Memoria Explicativa

Enmienda N°1: Precisiones Cartográficas en Zona ZR8 y Área con Riesgo de derrumbes y asentamiento del suelo Plan Regulador Comunal de Pedro Aguirre Cerda

Fig. 1: Etapas Parque Andre Jarlán ex pozo La Feria

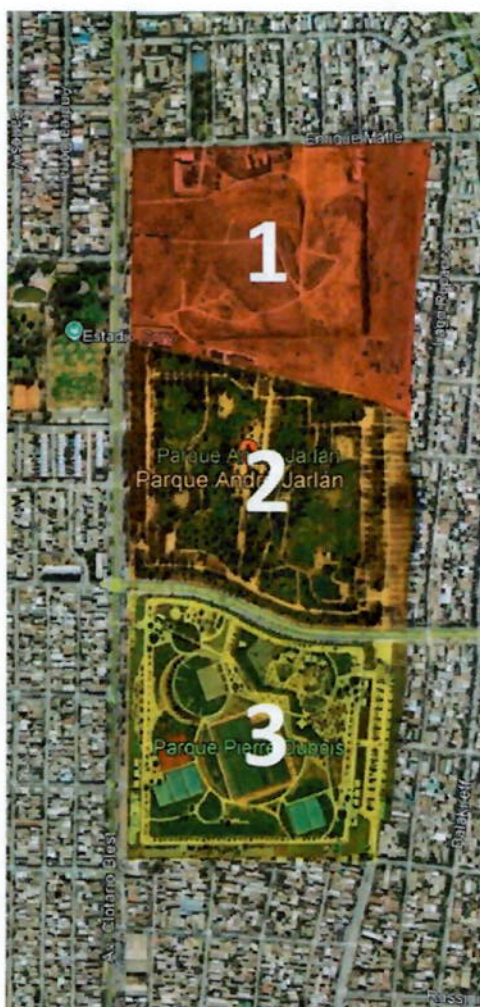
La apertura al uso público de los sectores consolidados en 1997 y 2018 estuvo supeditada a rigurosos análisis técnicos, sumados a obras de estabilización y saneamiento ambiental. Dichas acciones de ingeniería permitieron recuperar el suelo del exvertedero para un uso seguro, disipando los factores de riesgo en el área materializada. Bajo este escenario, la restricción normada del PRMS se encuentra técnicamente acotada y se circunscribe únicamente a la porción de terreno de la primera etapa que permanece pendiente de ejecución.

Fig. 4: Levantamiento topográfico perimetral de los terrenos denominados pozos areneros, SERVIU 1976

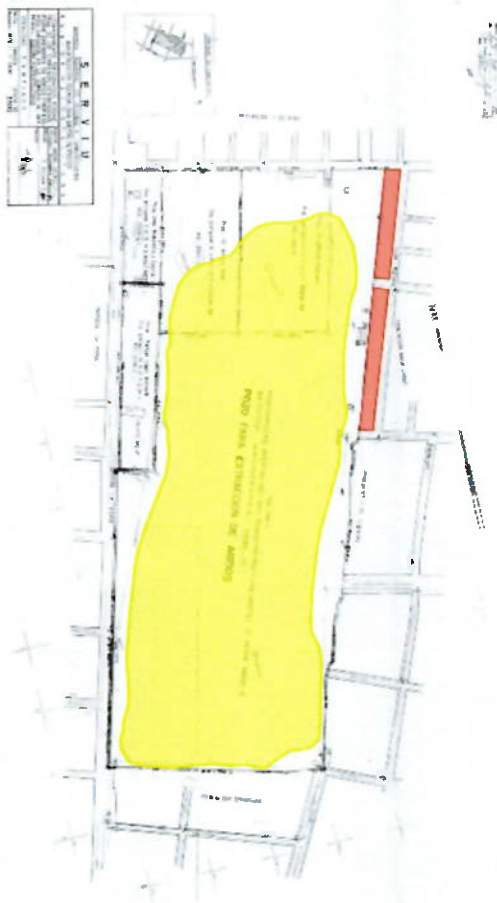
Asimismo, la revisión de los antecedentes técnicos y la planimetría histórica del pozo extractivo es plenamente concordante con el hecho de que la franja residencial se encuentra fuera del predio originario de la zona de riesgo. Prueba de ello es el levantamiento topográfico perimetral de agosto de 1976 (Figura 4), documento en el cual se observa con claridad que el área del pozo (destacada en amarillo) se encontraba estrictamente confinada en lotes que no se intersectan con las viviendas colindantes (destacadas en rojo).

En vista de que las viviendas del loteo de 1949 siempre han estado fuera del perímetro del ex pozo extractivo, y que el propio Estudio de Riesgos del PRC constata que la restricción se limita exclusivamente a la etapa no consolidada del proyecto de parques, se solicita corregir la graficación del Plano PRCPAC-PR-03, ajustando el polígono de riesgo estrictamente al perímetro técnico de dicha faja no consolidada. Con esta enmienda cartográfica, se liberará la faja residencial erróneamente afectada, permitiendo la plena vigencia de la Zona ZR8 sobre las propiedades del loteo regular de la población Magallanes aprobado en 1949.

Fig. 5: Área correspondiente a la intervención.

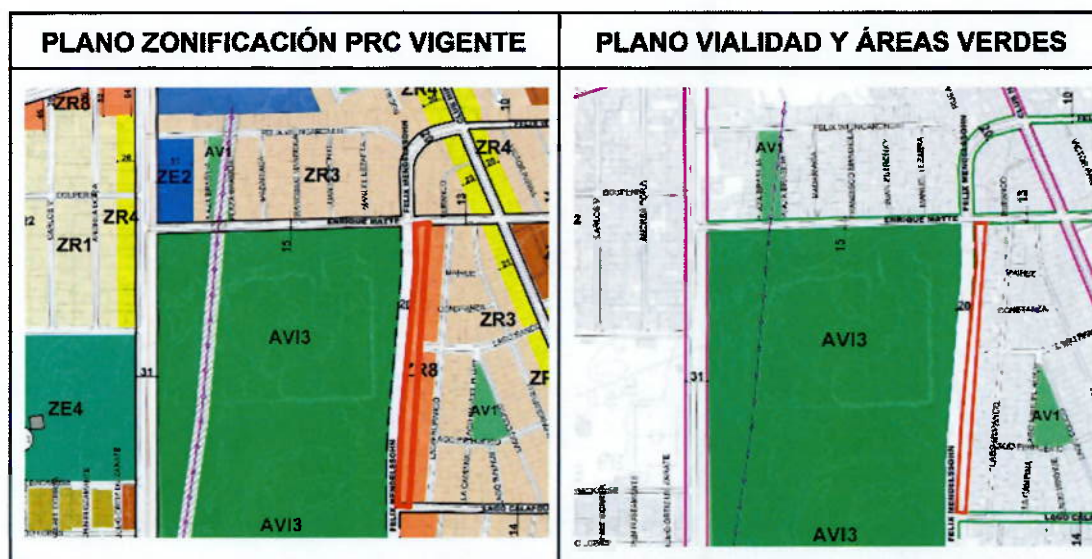
Tras la modificación del polígono de riesgo para la Etapa I del parque, se genera una inconsistencia cartográfica que incide de forma directa en dos planos del instrumento comunal: el Plano de Zonificación (PRCPAC-PZ-01) y el Plano de Vialidad y Área Verde (PRCPAC-PV-02).

Dicho sector fue graficado originalmente bajo la Zona ZR8 lo cual ocasionó la omisión de esta franja en el plano de áreas verdes de PRCPAC-PV-02.

La primera imagen evidencia la superposición cartográfica del polígono del PRC clasificado como zona ZR8, cuyo uso de suelo resulta incompatible con las disposiciones del PRMS para áreas de riesgo.

La segunda imagen ilustra que el área marcada no está considerada dentro de las áreas verdes asociadas a pozos extractivos. Dado su uso de suelo restrictivo, dicho sector debe integrarse al sistema de áreas verdes, homologándose a la condición normativa del parque Andre Jarlan.

- **Incorporación Automática de la Norma Intercomunal:** Conforme lo determina el Artículo 38 de la LGUC, las disposiciones de un instrumento metropolitano que alteren o difieran de las normas comunales vigentes *se entenderán automáticamente incorporadas a estas como modificaciones*. Por tanto, el PRC de Pedro Aguirre Cerda está supeditado a reconocer en su cartografía el carácter restrictivo y no habitacional que el PRMS mandata sobre el pozo extractivo. Esta subordinación normativa exige subsanar la actual omisión de la zona AVI3 en el plano de vialidad y áreas verdes (PRCPAC-PV-02), con el fin de homologar el uso de suelo al destino de parque intercomunal definido por el PRMS.
